OGGETTO: Provvedimento Autorizzatorio Unico Regionale (P.A.U.R.) Comune di Rocca di Cambio (AQ). Riscontro a nota del Servizio Valutazioni Ambientali della Regione Abruzzo prot. n. 0219507 e 0219586 del 28/05/2024: “Pubblicazione secondo avviso pubblico - Art. 27-bis comma 5 del D. Lgs. 152/06 e ss.mm.ii.”

Progetto Realizzazione di una seggiovia quadriposto ad ammorsamento permanente dei veicoli in località Valle dei Nibbi e Monterotondo nel Comune di Rocca di Cambio (AQ) che andrà a sostituire l'attuale esistente seggiovia biposto

Proponente Comune di Rocca di Cambio.
Comune Rocca di Cambio (AQ).

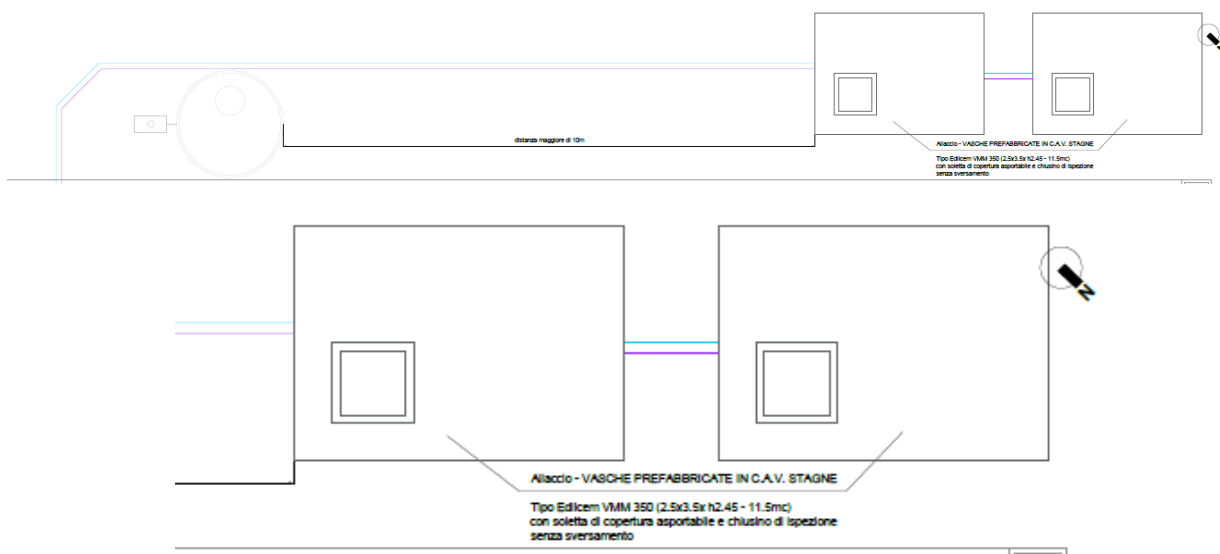
Si fa presente, tuttavia, al Comune di Rocca di Cambio (proponente dell’istanza di che trattasi) che è opportuno **fornire delle precisazioni e portare a coerenza** i diversi elaborati della documentazione integrativa (*Allegato All.01_Assimilabili-istanza di autorizzazione Rifugio Monte; Allegato All.02_Assimilabili-scheda tecnica Rifugio Monte; Documento 1.16.4.2_rev1 Relazione Impianti Meccanici Locale Rifugio Monte; Allegato 2024.03.28_IIS_Monterotondo_LEITNER_Rifugio.Monte-1.16.4.6*), fornendo una descrizione dettagliata del sistema di gestione come rifiuti delle acque reflue (*non appare chiaro se trattasi di fosse imhoff a perfetta tenuta o di vasche di raccolta a perfetta tenuta*) con particolare riferimento al dimensionamento di tali vasche in relazione al fabbisogno depurativo, che appare differente in ogni elaborato (vedasi stralcio di documentazione di seguito).

I dati riportati sopra non sono congruenti con quanto riportato nel documento *All.02_Assimilabili-scheda tecnica Rifugio Monte*:

È opportuno fornire una planimetria in cui sia riportato tutto il sistema descritto nella relazione tecnica con riferimenti congruenti ad essa (in quella agli atti manca anche il degrassatore che è descritto in relazione).
